Mission régionale d'autorité environnementale
OCCITANIE

**Avis sur la construction d'une centrale solaire au sol à Labastide-Rouairoux
(81) avec mise en compatibilité du PLUi Thoré Montagne Noire**

N° Saisine : 013845/A P

Date : 21 mai 2026

Figure 3 : OAP sectorielle Cabanès après mise en compatibilité (source : note de présentation)

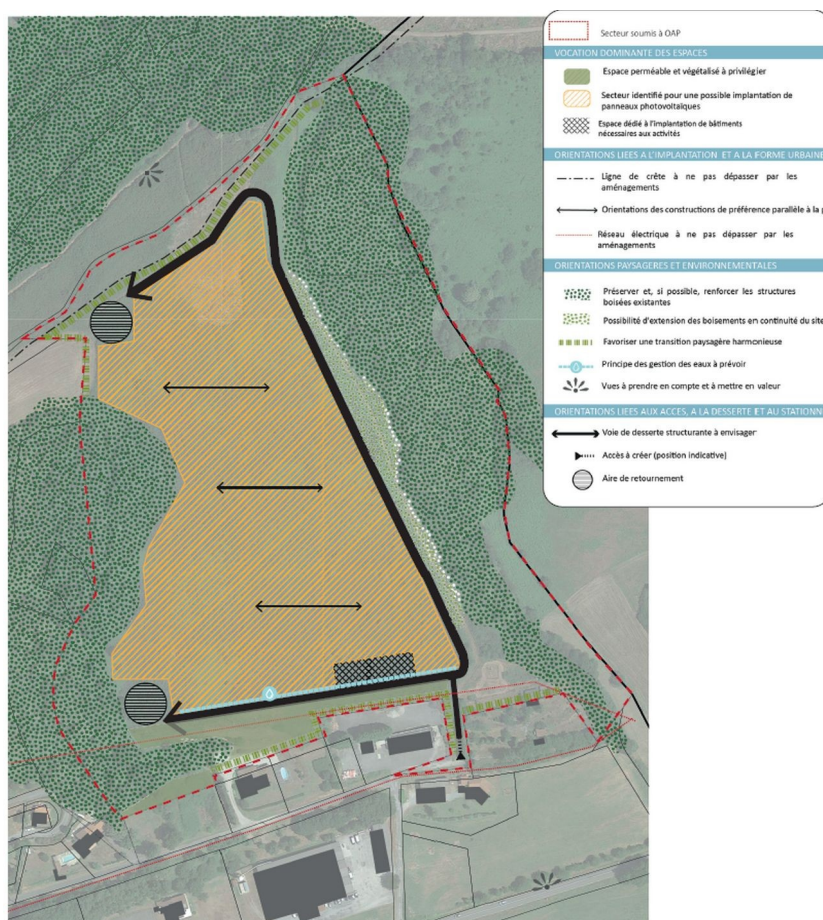
En matière d'intégration paysagère, l'avis du paysagiste conseil de l'État recommande l'évitement de la ligne de crête au nord de la zone d'implantation potentielle. Cet évitement n'est pas entièrement démontré : des compléments sont attendus. La MRAe considère également que cette mesure doit être traduite dans le PLUi.

- la création d'une OAP sectorielle sur un périmètre légèrement élargi par rapport à l'emprise du projet (cf. figure 3) afin, selon le dossier, de prendre en compte les enjeux topographiques, les exigences paysagères et les enjeux en termes de biodiversité ;
- une modification du règlement graphique et du règlement écrit.
